改善箇所説明図

不具合の内容

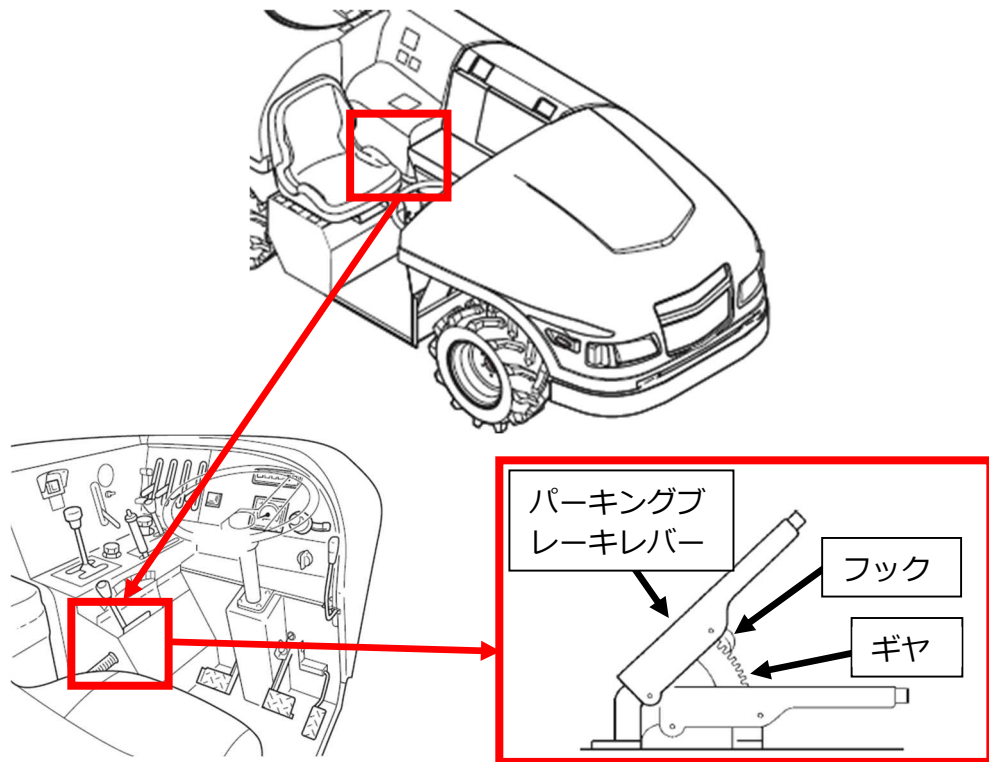
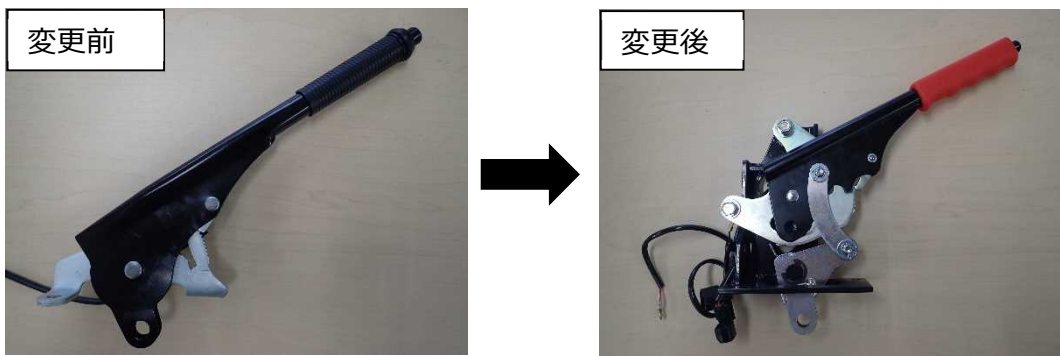
農業用薬剤散布車のパーキングブレーキレバーの強度が不足しているため、フックとギヤの噛み合わせが不適切になり当該フックが変形する場合がある。そのため、そのままの状態で使用を続けるとフックとギヤが噛み合わず、最悪の場合、パーキングブレーキが解除され駐車出来なくなるおそれがある。

全車両、パーキングブレーキレバーを対策品に交換する。
